改善箇所説明図

基準不適合発生箇所

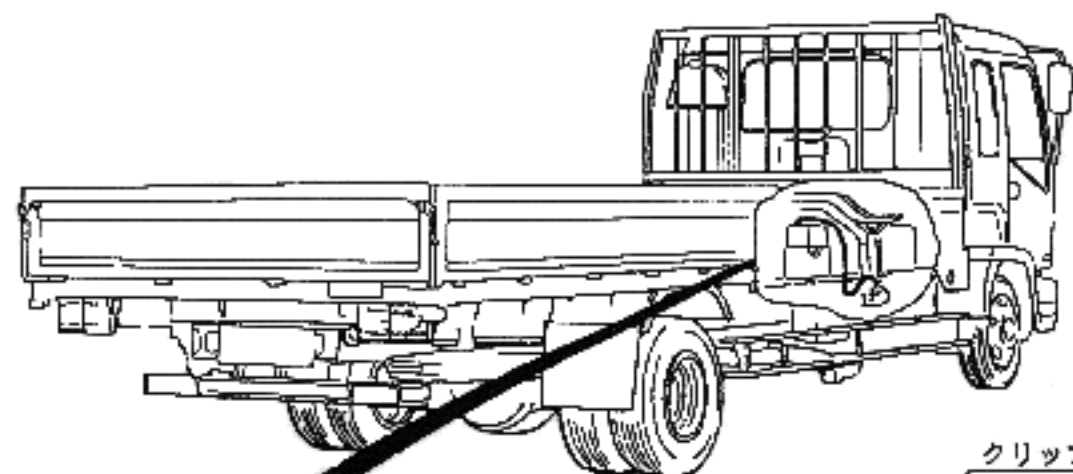
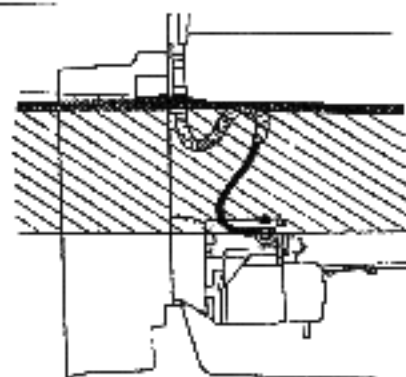
原動機の吸入空気を加熱する装置の電気配線の取回しが不適切なため、駐車ブレーキケーブルと接触するものがあり、電気配線の被覆が損傷して短絡し、最悪の場合、火災に至るおそれがある。

識別
改善済車両には、クリップ
に黄色ペイントを塗布する。

全車両点検し、当該部分の電気配線のクリップ留め指示位置を変更する。なお、当該電気配線に損傷があるものは、良品と交換する。
